S. E. CASA DE MONEDA  
Ministerio de Hacienda

**CIRCULAR N°2**

**Licitación Abreviada n°670**

Con relación al expediente 31509, Licitación Abreviada n° 670, por la **INSTALACION Y PROVISION DE CABLEADO ESTRUCTURADO**, se procede a dar respuesta a las consultas realizadas

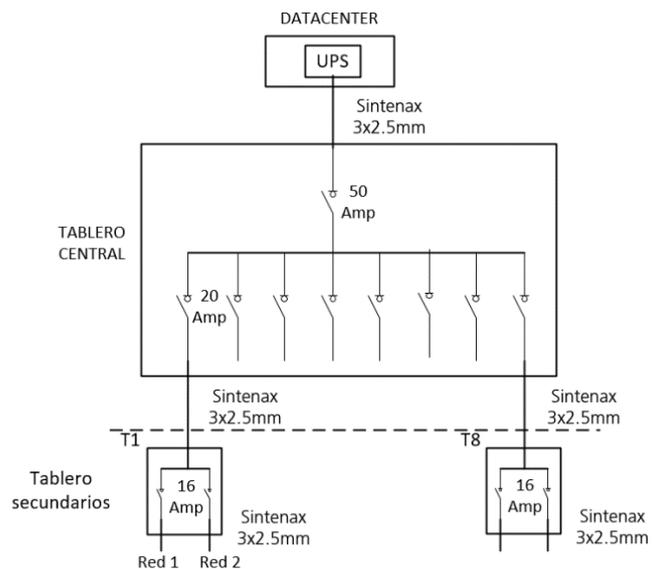
De acuerdo a lo indicado en el punto 5.8 "Protecciones Termomagnética" del Pliego de Especificaciones Técnicas Particulares, solicitamos tengan a bien aclarar:

- a. Si en los tableros seccionales de cada área se dispone de espacio para la instalación de la cantidad de llaves termomagnéticas necesarias para los circuitos a instalar y en caso negativo que tipo de solución se deberá tener en cuenta.
- b. Si en los tableros seccionales de cada área se dispone de la potencia necesaria para el consumo de los nuevos circuitos eléctricos a instalar.

La corriente nominal de cada interruptor será de 20 Amperes, y la curva de disparo del mismo clase C. Se debe implementar una llave térmica que controle a cada gabinete, para ello se estima

Se debe implementar las térmicas según corresponda

- 1 térmica monofásica 50 Amp 3KA, para el tablero central
- 1 térmica monofásica 50 Amp 3KA, para el tablero ubicado dentro del datacenter que conecta UPS
- 1 Tablero ubicado dentro del datacenter exterior metálicos estancos de 8 módulos tipo IP55.
- 1 Tablero central exterior metálicos estancos de 24 módulos tipo IP55 acorde para comandar las 8 líneas de alimentación de los tableros secundarios
- 10 térmicas de 20 Amp monofásica, para el tablero central, con 2 de Backup.
- 10 borneras repetidora tetra polar conexión 50 A.
- 10 Tableros secundario exterior metálicos estancos de 12 módulos tipo IP55
- 20 térmicas bipolar 16 Amp, 2 por cada tablero secundario, con 4 de Backup
- 10 borneras unipolar para toma de tierra.

Se adjunta un boceto de referencia

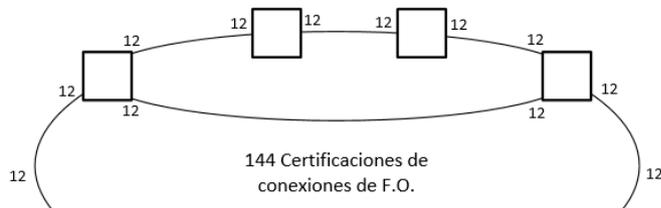
**Consulta # 2.4:**

*“Si los tendidos serán interracks y cuantas fibras saldrán de entre racks y racks”*

La topología de red de F.O. es en anillo, se deben realizar las conexiones necesarias para tal fin
